断路端子台のハウジングおよび断路レバーの変更に関するお知らせ

この度、断路端子台 WMF、WTR、WDK/TR、のハウジングおよび断路レバーの変更をさせていただく事となりました。この番号の追加に伴う、電氣的仕様、本体寸法および品番/型式などの変更はありません。

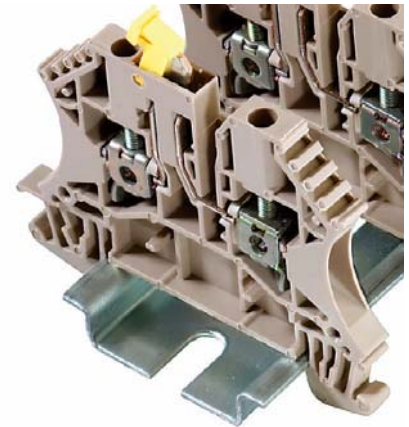
■ 対象製品:

ネジ接続断路端子台

WMF 2.5

WTR 2.5

WTR 4

WDK 2.5/TR

※ バネ接続、プッシュイン接続断路端子台は対象外です。

1) ハウジング:断路ナイフと接続する電流板の保持機能(フック)の追加

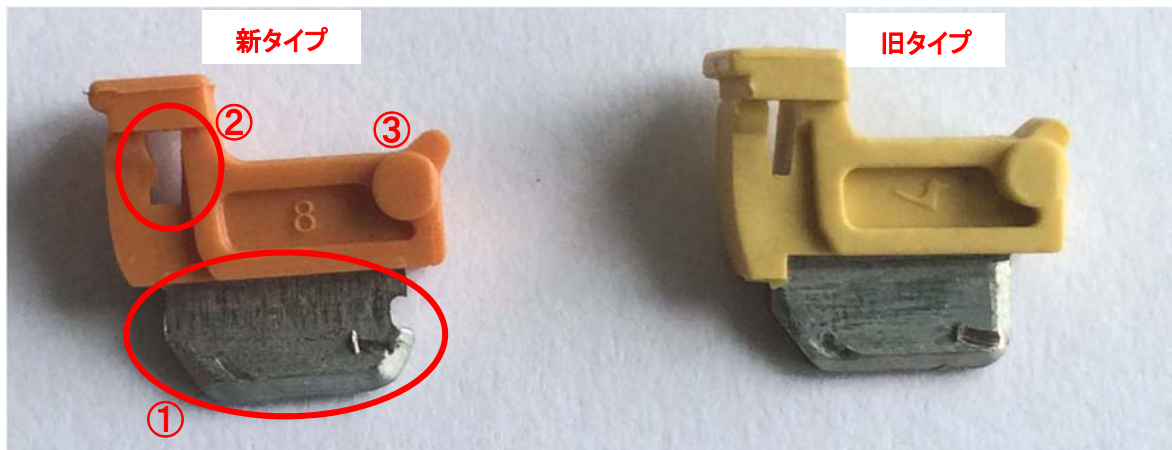
電線接続時に端子ネジを規定トルク値以上で締め付けた場合、ハウジングがゆがみ、断路ナイフと接続する電流板の位置がずれてしまうことがありましたが、保持機能、フックを追加することで、これを防止できるようになりました。
